ACTION CORRECTIVE URGENTE

La société AIROX a eu connaissance de 5 signalements de défauts ayant affectés les claviers des ventilateurs LEGENDAIR.

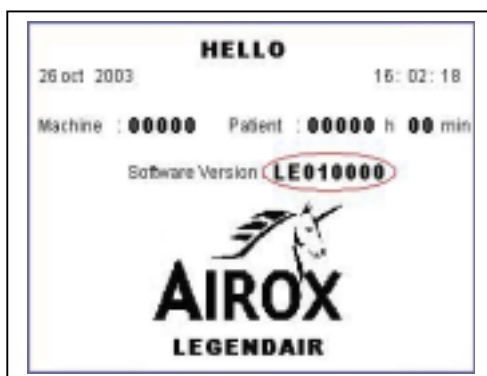
Cette nouvelle version, entre autres, comporte deux évolutions majeures :

Alarme « VERIFIER TOUCHE »

Cette alarme « VERIFIER TOUCHE » visuelle et sonore permet de prévenir lorsque qu'une touche du clavier est défectueuse ou maintenue appuyée anormalement longtemps.

Gestion touche arrêt/départ de ventilation

Cette modification permet de garantir au patient plus de sécurité lorsque la touche M/A est potentiellement cassée/bloquée. La sécurité est assurée par le maintien de la ventilation

La version de logiciel peut être vérifiée sur l'écran du ventilateur. Veuillez consulter l'écran comme indiqué sur l'illustration ci-dessous. Les ventilateurs AIROX LEGENDAIR équipés de versions de logiciel LE020007, LE021009 et LE030007 ne sont pas affectés par cette action. Tout ventilateur LEGENDAIR équipé d'une autre version est concerné par cette action.
